Relatório de Fiscalização

RELATÓRIO DE FISCALIZAÇÃO TÉCNICA DOS SISTEMAS DE MANEJO DE RESÍDUOS SÓLIDOS URBANOS E LIMPEZA URBANA DO MUNICÍPIO DE JABOTICABAL

PRESTADOR: SAAEJ (Serviço Autônomo de Água e Esgoto de Jaboticabal), Secretaria de Obras e Serviços Públicos

Descarte irregular - Acesso próximo ao Aterro Sanitário

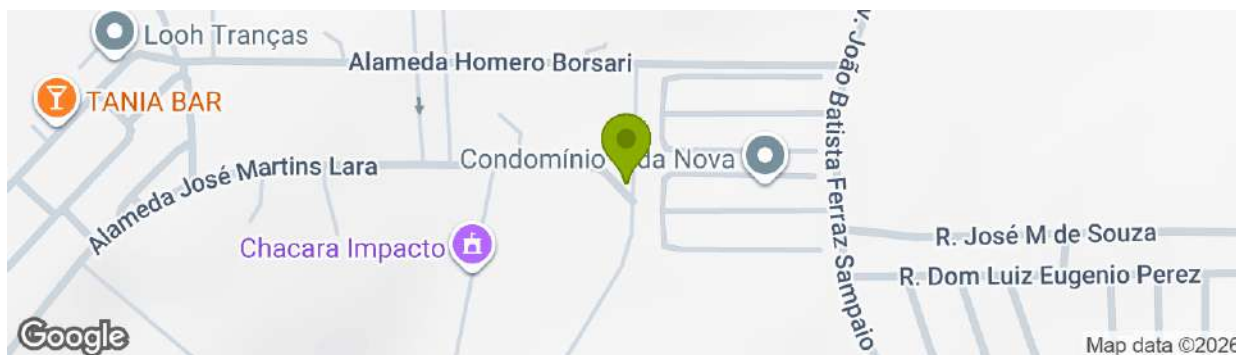
Fiscalizado	Descarte irregular - Acesso próximo ao Aterro Sanitário
Data de início da fiscalização	01/07/2026
Data de término da fiscalização	01/07/2026
Observações Gerais	Observa-se o descarte inadequado de resíduos no local, evidenciando a necessidade de realização de limpeza corretiva.

[SLU8.4] Não executar serviço de limpeza corretiva de deposições irregulares conforme plano operacional

Observa-se a presença de deposições irregulares sem a

devida execução de
limpeza corretiva.

Limpeza Urbana - Praça Primeiro de Maio

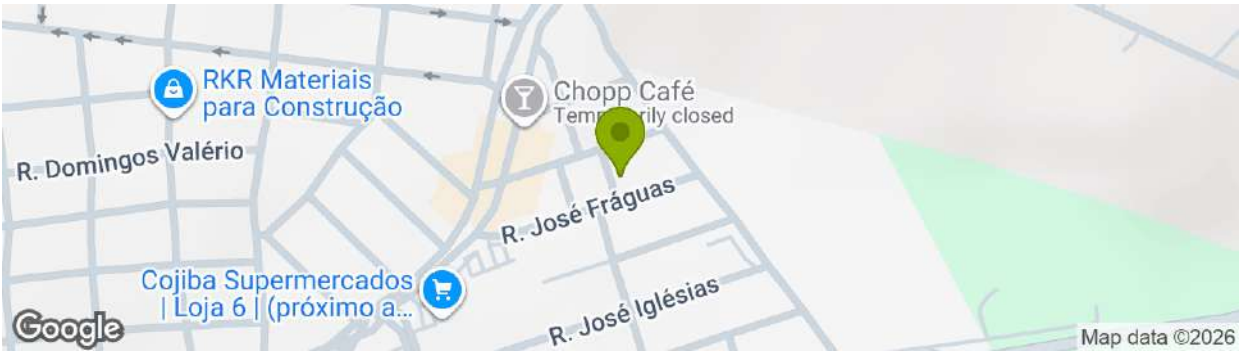
Fiscalizado	Limpeza Urbana - Praça Primeiro de Maio
Data de início da fiscalização	01/07/2026
Data de término da fiscalização	01/07/2026
Observações Gerais	A praça apresenta condição adequada de conservação; ressalta-se, contudo, a necessidade de instalação de coletores de resíduos no local.

Limpeza urbana - Praça 9 de Julho

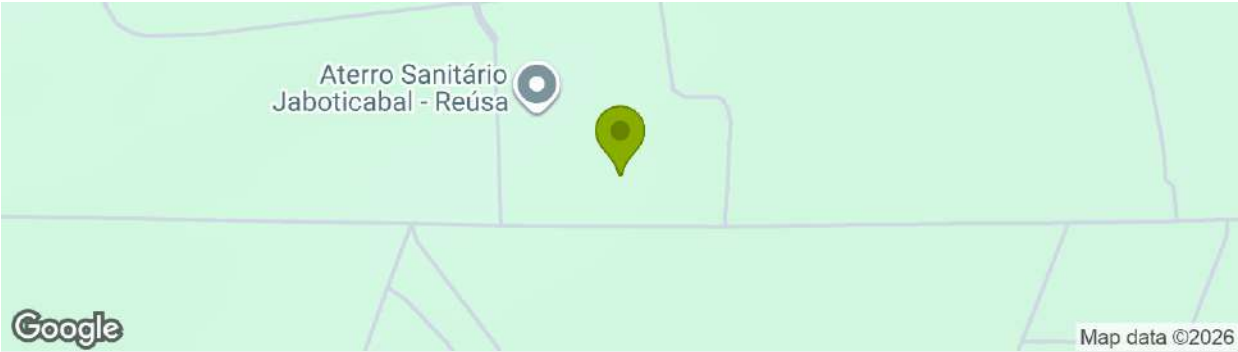
Fiscalizado	Limpeza urbana - Praça 9 de Julho
Data de início da fiscalização	01/07/2026
Data de término da fiscalização	01/07/2026
Observações Gerais	A praça apresenta condição adequada de conservação; ressalta-se, contudo, a necessidade de instalação de coletores de resíduos no local.
